RESOLUCIÓN No. DRCL-IA- 008 - 2023

Por la cual se resuelve la solicitud de evaluación del estudio de impacto ambiental (EsIA) categoría I, y declaración jurada correspondiente al proyecto **“CONSTRUCCIÓN DE PROYECTO COMERCIAL / REFORESTACIÓN”**, cuyo promotor es la sociedad **GRUPO RANGE ONE, S.A.**

Respuesta a Nota Aclaratoria, por revisión del Esla, Categoría I

Objetivo: Se tiene como objetivo dar respuesta a la nota DRCL-SEEIA-AC-007-1002-2023, generada durante el proceso de revisión y análisis del Estudio de Impacto Ambiental, categoría I, para el proyecto Construcción de proyecto comercial/reforestación, a ubicar en el corregimiento de Sabanitas, sector Santa Rita Arriba, promovido por la sociedad Grupo Range One, S.A.

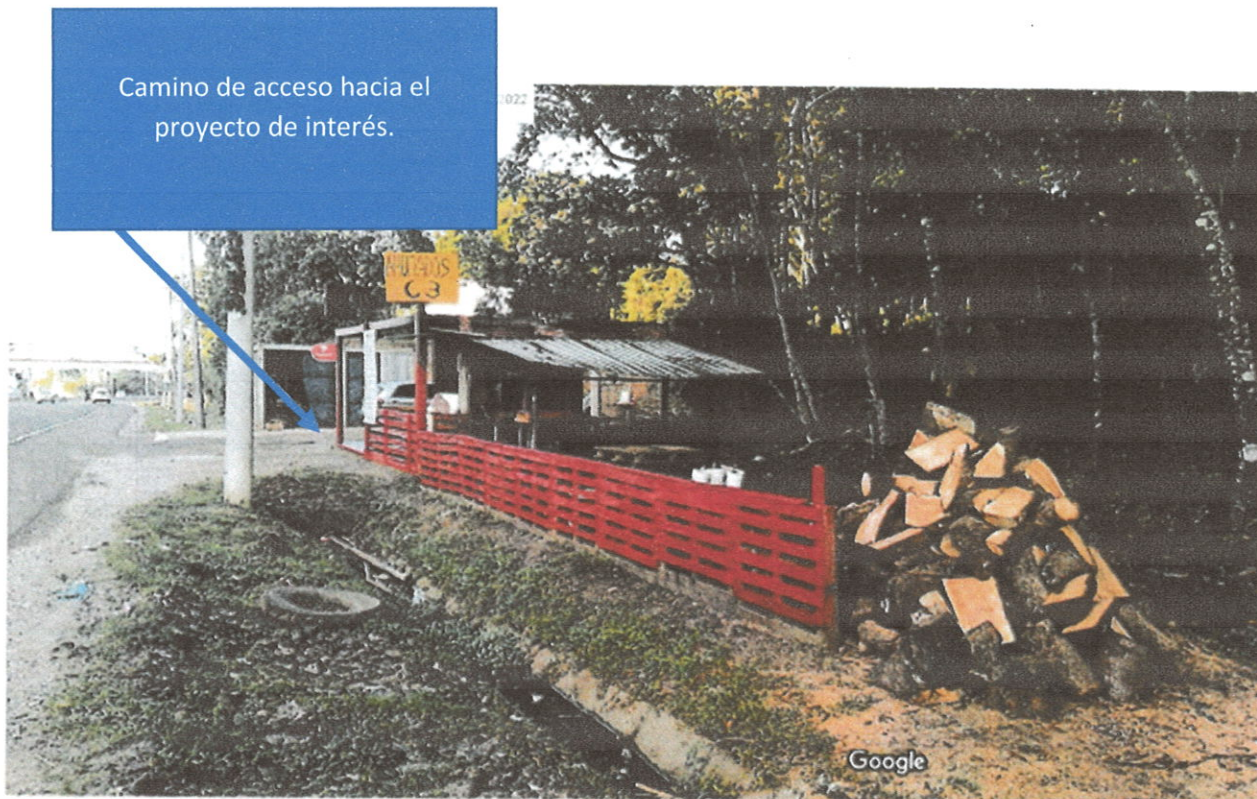
1. En campo se evidenció un cuerpo agua que tributa la Quebrada López, el cual es colindante con el área de influencia directa del proyecto para la parte posterior; según la observación de campo a pesar de estar fuera, por su posición en una zona baja; pudiese ser afectado con el movimiento de tierra, fugas de las tinas u otros tipos de impactos. Por lo antes expuesto:
 - a. Proponer robustas medidas que protejan la colindancia respecto al recurso hídrico tanto para la etapa de construcción como las de operación.
 - b. Igualmente valorar la ponderación de dicho impacto.

- a) Existe un cuerpo de agua, que no es natural. Surge por escorrentías que se acumulan, debido a la condición irregular de la topografía del terreno. Cuerpo de agua de proteger; ya que tributa en la Quebrada López. El mismo se encuentra a una distancia de 30 metros del polígono de interés y de 95 metros de la planta de concreto móvil y tinas de sedimentación. Para efecto de prevenir sedimentación del cauce del cuerpo de agua, el movimiento de tierra que se dará, iniciará desde la línea del punto más alto del polígono (camino existente), hacia la parte delantera que colinda con la transísmica, hasta lograr los niveles de la parte trasera del polígono. Además, que se instalarán gaviones, logrando una altura con respecto al cuerpo de agua de metros. Se adjunta mapa, mediante el cual confirmamos lo descrito.

001

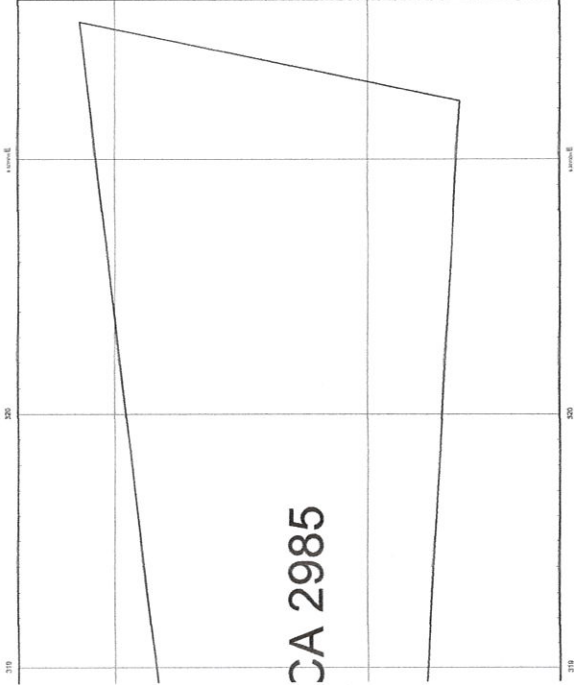
3. En la página 30 del EsIA sección 5.0 breve descripción del proyecto se propone lo siguiente: [...] Instalar la planta de concreto destinadas a un centro productivo con una localización fija sobre una superficie de 5 mil metros cuadrados (0.5 ha.), de la finca: 2985, con una superficie total de cinco (5) hectareas, de su propiedad. Bajo el concepto de producción, calidad y seguridad industrial. Utilizando métodos de trabajo certificados y utilizando la más alta tecnología que han garantizado una alta reducción de los impactos negativos hacia el medio [...]; no obstante en la página se establece que [...] Por lo que ensamblaremos e instalaremos una planta de concreto móvil, para comercializar concreto premezclado al sector construcción instalaciones que contara con oficinas, diez (10), estacionamientos para visitas y empleados, un (1), estacionamiento para personas con Discapacidad, taller, garita de seguridad, vestidor, baños, laboratorio, área de pruebas, pesa de camiones, área de Tinajas de Sedimentación, lavado y secado de camiones, área de Planta de Despacho de Concreto y Zona de Agregados. Para el despacho y venta de concreto premezclado. E implementaremos el Plan de Reforestación que consiste en Plantar árboles de rápido crecimiento con funciones de cortina rompe viento en los límites como barrera que divide la planta con los propietarios de las fincas aledañas para contención de polvo y reducir los niveles de ruido generados durante las operaciones de la planta concretara [...]; al analizar ambos planteamientos tenemos que hay una gran contradicción debido a que la planta de concreto abarcará toda el área del proyecto y los otros componentes como los estacionamientos, oficinas y demás a establecerse no tendrán cabida dentro del área de influencia directa. Por lo antes mencionado es necesario que

- a. Aclarar cuál es el área en metros cuadrados que abarcará la planta de concreto móvil dentro del proyecto en relación a todos sus componentes. (dibujos, planos u otro)

- b. De igual manera hacer una representación gráfica de la planta de concreto móvil y del resto de los componentes del proyecto donde, se establezca también el camino de acceso y el área de reforestación.

6. En la página 30 del EsIA, sección 5.0 DESCRIPCIÓN DEL PROYECTO se expresa lo siguiente: [...] *Instalar la planta de concreto destinadas a un centro productivo con una localización fija sobre una superficie de 5 mil metros cuadrados (0.5 ha.), de la finca: 2985, con una superficie total de cinco (5) hectáreas, de su propiedad. Bajo el concepto de producción, calidad y seguridad industrial. Utilizando métodos de trabajo certificados y utilizando la más alta tecnología que han garantizado una alta reducción de los impactos negativos hacia el medio ambiente. Tal como lo viene realizando el promotor hoy día. Con la finalidad de producir con eficiencia 60,000M3 de concreto (hormigón), aproximados por año. Bajo el concepto de producción, calidad, seguridad industrial y ambiental. Ante la exigente demanda actual y competencia del mercado local. [...]; sin embargo no se especifica a detalles más profundos sobre la **planta de concreto móvil**; por lo antes expuesto*

- a. Especifique mediante representación gráfica, dibujos o planos; la planta de concreto a utilizar, junto con todos sus componentes o partes; para así corregir el plano en la página 273 del EsIA.

- a) Área de la planta de concreto, en relación con los otros componentes del proyecto: 178.49 m2 (3.56%), con respecto al área total del polígono de 5,000 m2.
- b) En sección de anexos, Se adjunta, documento en el cual se esquematiza, cada componente del proyecto, incluyendo la planta de concreto móvil.
- c) No se contará con tanque séptico. El mismo, será reemplazado, por dos (2) letrinas móviles.

- a) Se adjunta plano, con cuadro de áreas, en el cual se describe la distribución de todos los componentes que conforman el proyecto de interés. En otras palabras, la planta de concreto y zona de agregados y el resto de componentes auxiliares: área de tinas de sedimentación, tanques para almacenamiento de agua para reúso, estacionamientos - taller, área de prueba (laboratorio) área de lavado de camiones, oficina (área de despacho y venta de concreto), trampa para los sedimentos, área de acumulación de sedimentos extraídos de las tinas de
